Oggetto: Richiesta di verifica di conformità al DM 10/09/2010 – DISTANZE MINIME DEGLI AEROGENERATORI E CORRIDOIO DI SICUREZZA PER L'AVIFAUNA -

Integrazioni presentate da FERA S.r.l. nell'ambito del Provvedimento Autorizzatorio Unico Regionale (PAUR) di cui all'art. 27 bis del D. Lgs. 152/2006 e art. 73 bis della L.R. 10/2010 - Progetto di impianto eolico denominato "Badia del Vento" della potenza di 29,4 MW composto da n. 7 aerogeneratori ed opere di connessione ubicati nel comune di Badia Tedalda (AR).

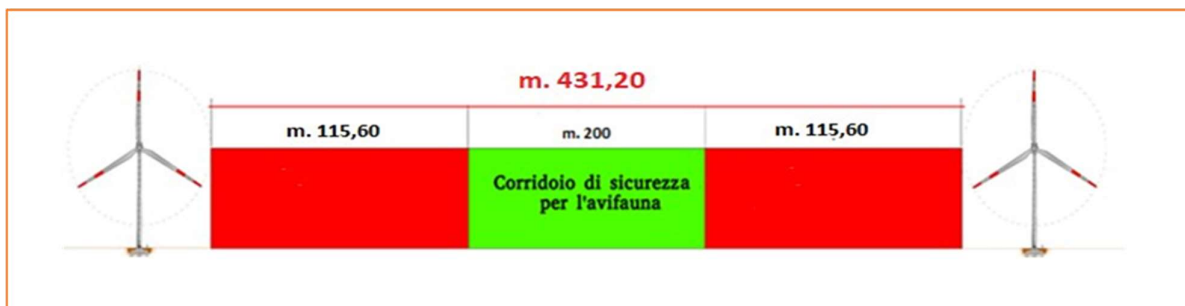
Considerato che il diametro del rotore dell'impianto della proponente società F.E.R.A. s.r.l. è pari a m. 136, la distanza minima tra gli estremi delle pale degli aerogeneratori calcolata non deve essere inferiore ad una distanza pari a m. 431,20 ($1,7 \times 136\text{m.} + 200\text{m}$) costruita come da immagine seguente:

Dai calcoli effettuati e riportati in tabella risulta che nessuna distanza tra gli aerogeneratori della proponente FERA Srl rispetta le distanze minima richiesta per il corridoio di sicurezza per l'avifauna.
